Høringssvar vedr. cykling mod ensretningen i Ålandsgade og Brysselgade

Brysselgade og Ålandsgade – Cykling mod ensretningen

Forvaltningsnotat vedr. besvarelse af bemærkninger til høringssvar fra Amager Øst Lokaludvalg samt oplysninger om p-erstatningspladser

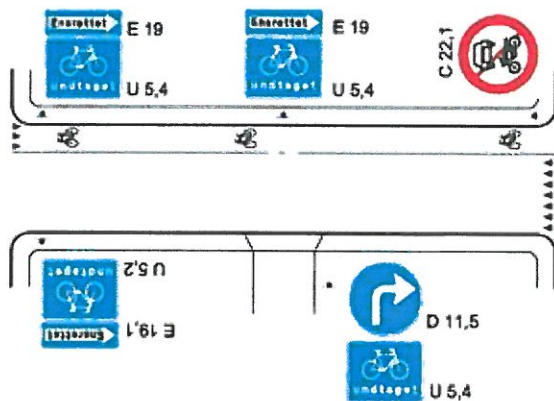
Lokaludvalget er ligeledes blevet orienteret om, at Københavns Kommune tidligere har anvendt en løsning, hvor der opsættes en tavle med "Cyklister undtaget" under en "Ensrettet tavle", og samtidigt etableres et kort sribestykke, som markerer cyklisternes indkørsel på gaden, hvorved man undgår, at skulle nedlægge parkeringspladser.

De er ved orienteringen blevet oplyst om, at denne skilteløsning ikke kan benyttes mere, idet Politiet kræver, at der skal etableres en gennemgående cykelbane eller cykelsti, hvor cyklisterne skal køre mod ensretningen. Se nedenstående principtegning, inkl. skiltning.
